MEMORÁNDUM D.S.C N°008/2018

MAT. : **Solicita renovación de medidas provisionales que indica**

Alto Maipo SpA (en adelante indistintamente la “empresa” o “compañía”), Rol Único Tributario N°76.170.761-2, es titular del proyecto “Proyecto Hidroeléctrico Alto Maipo”, cuyo Estudio de Impacto Ambiental (en adelante “EIA”) fue aprobado por la Comisión Regional del Medio Ambiente de la Región Metropolitana mediante su Resolución Exenta N°256, del 30 de marzo de 2009 (en adelante “RCA N°256/2009”). Este proyecto, en conjunto con el proyecto “Líneas de Transmisión Eléctrica S/E Maitenes-S/E Alfalfal y Central Alfalfal II-S/E Alfalfal”, aprobado mediante la Resolución Exenta N°443 del 2 de julio de 2010, constituye la unidad fiscalizable AES GENER S.A. ALTO MAIPO (en adelante “Alto Maipo”).

Fuente: Gráfico 1 IFA DFZ-2018-771-XIII-RCA-EI

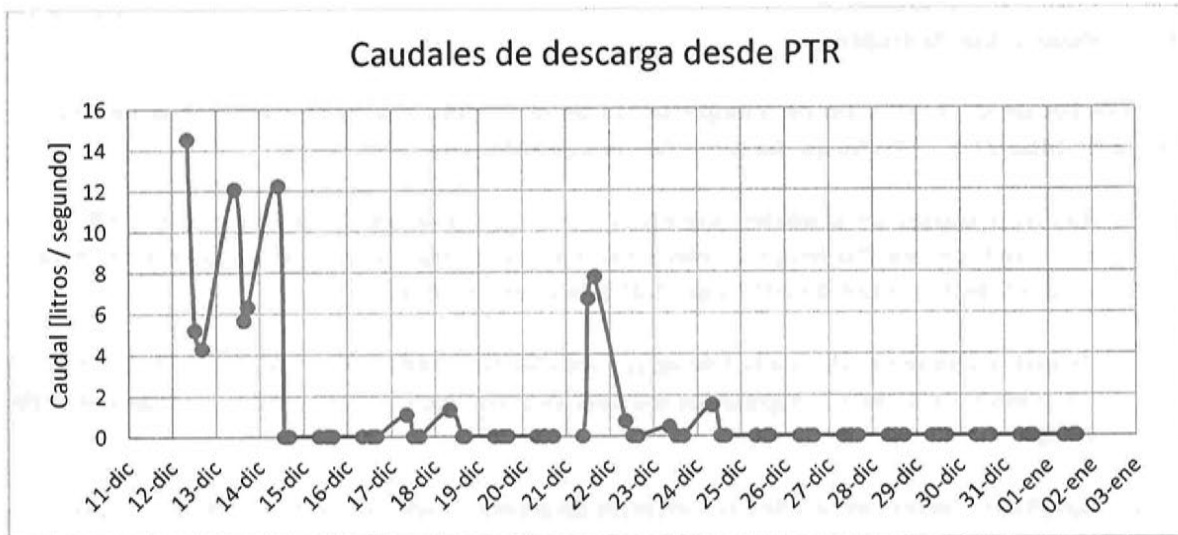
Dicho informe concluye que se mantiene el escenario de riesgo que dio origen a la medida provisional, atendido tanto que el caudal de agua aflorada no ha presentado disminución en el tiempo analizado, como a que existen incertezas respecto de la cantidad de agua descargada desde las plantas de tratamiento de aguas afloradas, en el mismo sector.

- ii) No se ha informado la producción de una descarga de emergencia –aguas no tratadas previa descarga–.
- iii) Se han producido descargas desde la planta de tratamiento de RILes. El siguiente gráfico permite observar el comportamiento de estas descargas reportadas:

Fuente: Documento adjunto "Esquema nueva ubicación flujometro descarga de emergencia" a correo electrónico enviado el 17/12/2017, figura 9 IFA DFZ-2018-771-XIII-RCA-EI

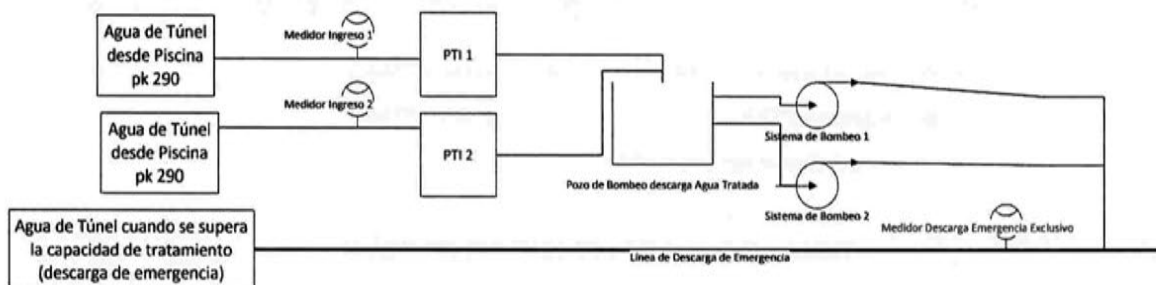
- iv) Se reportaron los caudales de ingreso y descarga de varios puntos, así como el caudal instantáneo del río Maipo en estación El Manzano. Sin embargo, la empresa a *motu proprio* trasladó de posición el flujómetro de descarga común (representativo de la suma de las descargas de aguas afloradas tratadas y del caudal de emergencia), de modo tal que ahora sólo mide la descarga de emergencia, por lo que se dejó de registrar la descarga de las aguas afloradas tratadas hacia el río Maipo. En el siguiente esquema es posible visualizar el cambio producido en relación al flujómetro.

**Modificación,
El flujometro de descarga de emergencia en la tubería de 10" solo registrará movimiento si la línea de emergencia lleva agua. Es decir, la descarga de emergencia contará con un Flujometro exclusivo**

En este último sentido, se estima que las medidas a renovar deben incluir la instalación de un flujómetro que permita medir las descargas, si se producen, desde las plantas de tratamiento de aguas afloradas, el reporte de las fichas técnicas de los tipos de productos utilizados en el control de filtraciones, las especificaciones técnicas de la nueva planta de tratamiento instalada en sector L1, así como un esquema actualizado de las distintas instalaciones dispuestas en el sector L1 dedicadas al manejo, tratamiento y descarga de las aguas que se generan en el túnel, un plano en formato KMZ de estas mismas instalaciones y un registro completo del túnel L1 que permita visualizar las filtraciones presentes en el mismo.

2. Instalar un flujómetro que permita medir las descargas, si se producen, desde las plantas de tratamiento de aguas afloradas. En el primer reporte semanal que se realice en cumplimiento de las medidas anteriores, deberá incluirse registro con fotografías georreferenciadas relativo a la instalación del flujómetro.

Fuente: Gráfico 2 IFA DFZ-2018-771-XIII-RCA-EI

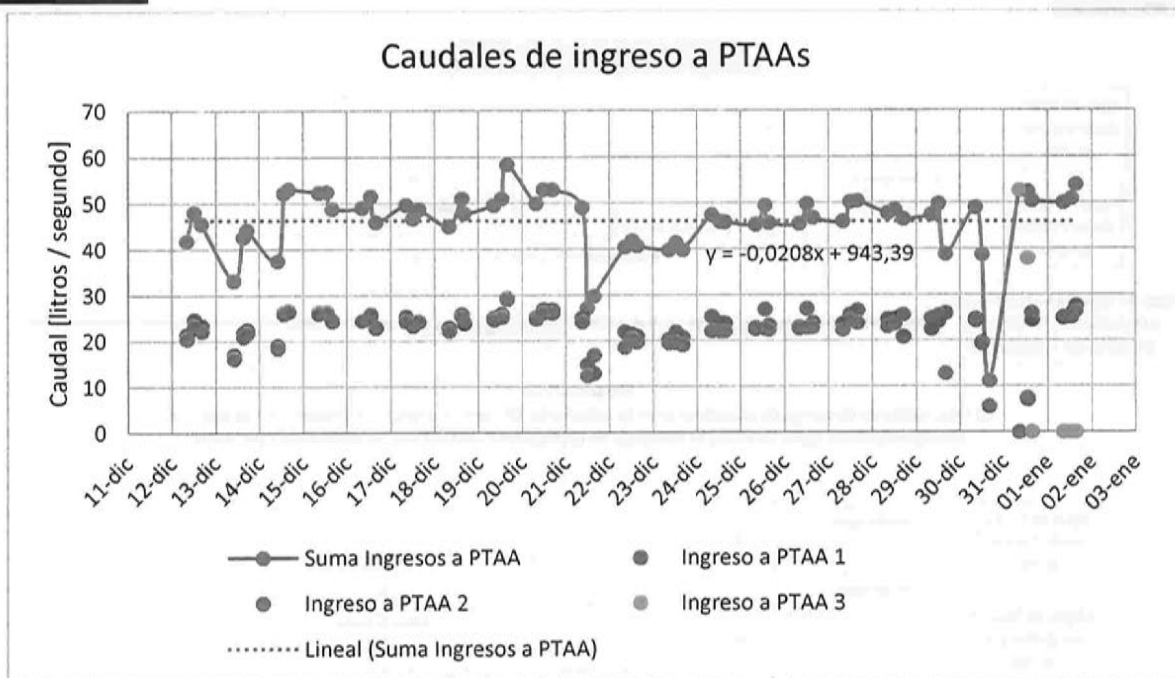
- v) Se instaló una tercera planta de tratamiento de aguas afloradas¹, respecto de la cual no se han descrito sus especificaciones técnicas, ni su capacidad de tratamiento o componentes. En consecuencia, en el sector L1 se encontrarían instaladas cuatro plantas de tratamiento de aguas; una identificada por la empresa como planta de tratamiento de RILes y otras tres como plantas de tratamiento de aguas afloradas.
- vi) Los caudales de ingreso a las plantas de tratamiento de aguas afloradas, se han mantenido estables, con un promedio de 46 l/s. En consecuencia, no se ha verificado durante el periodo de la medida una disminución del caudal de agua aflorada desde el túnel L1.

3. Reportar las especificaciones técnicas de la nueva planta de tratamiento instalada en sector L1. Actualizar el esquema adjuntado en correo electrónico de 30 de diciembre de 2017, con las distintas instalaciones dispuestas en el sector L1 dedicadas al manejo, tratamiento y descarga de las aguas que se generan en el túnel. Adjuntar también plano en formato kmz en el que se identifiquen las distintas instalaciones. Esta información deberá ser acompañada al primer reporte semanal que se realice en cumplimiento de las medidas anteriores.
